<b>Zadavatel</b>	Oblastní nemocnice Náchod a.s., IČ: 26000202
<b>Veřejná zakázka s názvem:</b>	Pořízení rentgenových přístrojů
<b>Vysvětlení zadávací dokumentace číslo:</b>	<p><i>Zadavatel pro přehlednost níže uvádí pořadové číslo tohoto vysvětlení zadávací dokumentace v jednotlivých částech veřejné zakázky.</i></p> <ul style="list-style-type: none"><li>• Pro části 1, 2 a 3 veřejné zakázky se jedná o vysvětlení zadávací dokumentace č. 3;</li><li>• Pro část 4 veřejné zakázky se jedná o vysvětlení zadávací dokumentace č. 2.</li></ul>
<b>Platí pro <u>části</u> veřejné zakázky s názvem:</b>	<p>část 1: Pořízení rentgenových přístrojů – 2x skiagrafický RTG se stropním závěsem pro Oblastní nemocnici Náchod a.s.</p> <p>část 2: Pořízení rentgenových přístrojů 2x skiagrafický RTG se sloupovým držákem RTG zářiče pro Oblastní nemocnici Náchod a.s.</p> <p>část 3: Pořízení rentgenových přístrojů – 2x mobilní skiagrafický RTG pro Oblastní nemocnici Náchod a.s.</p> <p>část 4: Pořízení rentgenových přístrojů – 1x mobilní RTG s C-ramenem pro Oblastní nemocnici Náchod a.s.</p>

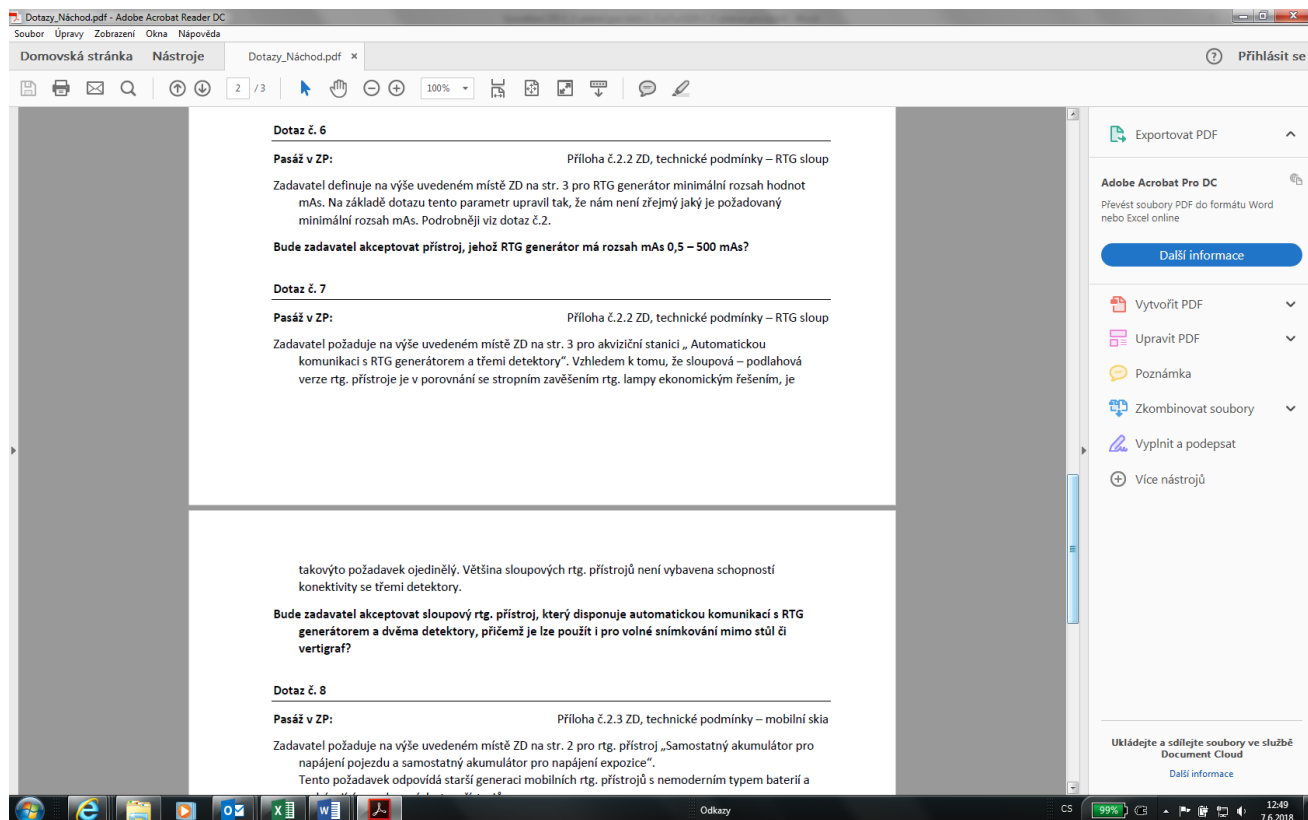
**Dotaz č. 3**  
**Pasáž v ZP:** Příloha č.2.1 ZD, technické podmínky – RTG strop  
Zadavatel požaduje na výše uvedeném místě ZD na str. 3 pro Ovládání barevný dotykový displej, který musí mj. zobrazovat „úhel náklonu“. Mohl by Zadavatel upřesnit o zobrazení čeho se přesně jedná? Informace o úhlu rentgenky i volného detektoru je důležitá pro dosažení správného sklonu rtg. paprsku k detektoru resp. pro kvalitu rtg. snímku.  
**Chápeme správně, že Zadavatel požaduje, aby se na dotykovém displeji zobrazoval úhel náklonu rentgenky i přenosného detektoru pro snímkování mimo stůl či vertigraf?**

**Dotaz č. 4**  
**Pasáž v ZP:** Příloha č.2.1 ZD, technické podmínky – RTG strop  
Zadavatel požaduje na výše uvedeném místě ZD na str. 5 pro snímkování na stole a na vertigrafu „Ploché fixní i mobilní detektory ...“ – 2 ks.  
**Chápeme správně, že Zadavatel požaduje, aby detektory pro stůl i vertigrafu byly fixní tj. s drátovým přenosem dat a pevným napájením, ale zároveň, aby mohly sloužit v případě potřeby i jako mobilní tj. s bezdrátovým přenosem dat a napájením z baterie při snímkování mimo stůl či vertigraf?**

**Odpověď:** Zadavatel trvá na zadané definici parametru. Požaduje zobrazení úhlu náklonu rentgenky.

**Odpověď:** Zadavatel trvá na požadovaném počtu detektorů a zadaných technických podmínkách.

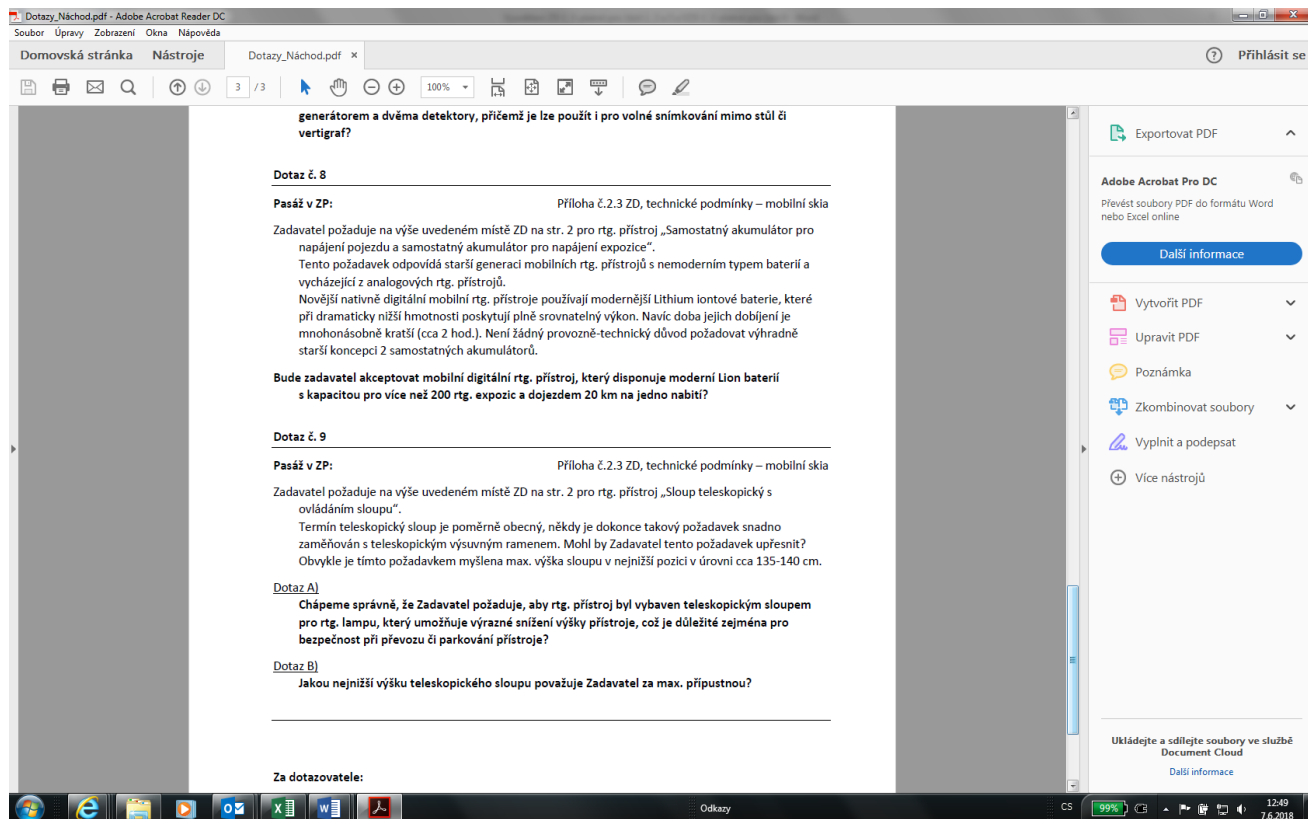
**Dotaz č. 5**  
**Pasáž v ZP:** Příloha č.2.2 ZD, technické podmínky – RTG sloup  
Zadavatel požaduje na výše uvedeném místě ZD na str. 2 „ Antikolizní systém – bez nutnosti přítomnosti obsluhy v ovladavně “. Jedná se o identický požadavek jako na rtg. přístroje se stropním zavěšením rtg. lampy. Avšak je zde zásadní rozdíl - u této sloupové verze rtg. přístroje Zadavatel nepožaduje funkci Autopozice. Tento požadavek tudíž chápeme jako administrativní chybu.  
**Bude zadavatel akceptovat sloupový rtg. přístroj, který nedisponuje sofistikovaným antikolizním systémem?**

**Dotaz č. 6**  
**Pasáž v ZP:** Příloha č.2.2 ZD, technické podmínky – RTG sloup  
Zadavatel definuje na výše uvedeném místě ZD na str. 3 pro RTG generátor minimální rozsah hodnot mAs. Na základě dotazu tento parametr upravil tak, že nám není zřejmý jaký je požadovaný minimální rozsah mAs. Podrobněji viz dotaz č.2.  
**Bude zadavatel akceptovat přístroj, jehož RTG generátor má rozsah mAs 0,5 – 500 mAs?**

**Dotaz č. 7**  
**Pasáž v ZP:** Příloha č.2.2 ZD, technické podmínky – RTG sloup  
Zadavatel požaduje na výše uvedeném místě ZD na str. 3 pro akvizici stanic „ Automatickou komunikaci s RTG generátorem a třemi detektory“. Vzhledem k tomu, že sloupová – podlahová verze rtg. přístroje je v porovnání se stropním zavěšením rtg. lampy ekonomickým řešením, je

takovýto požadavek ojedinělý. Většina sloupových rtg. přístrojů není vybavena schopností konektivity se třemi detektory.  
**Bude zadavatel akceptovat sloupový rtg. přístroj, který disponuje automatickou komunikací s RTG generátorem a dvěma detektory, přičemž je lze použít i pro volné snímkování mimo stůl či vertigraf?**

**Odpověď:** Zadavatel trvá na požadované technické specifikaci.

**Odpověď:** Zadavatel bude akceptovat přístroj, jehož generátor má rozsah mAs min. 0,5 – 500 mAs.

**Odpověď:** Zadavatel trvá na požadované technické podmínce.
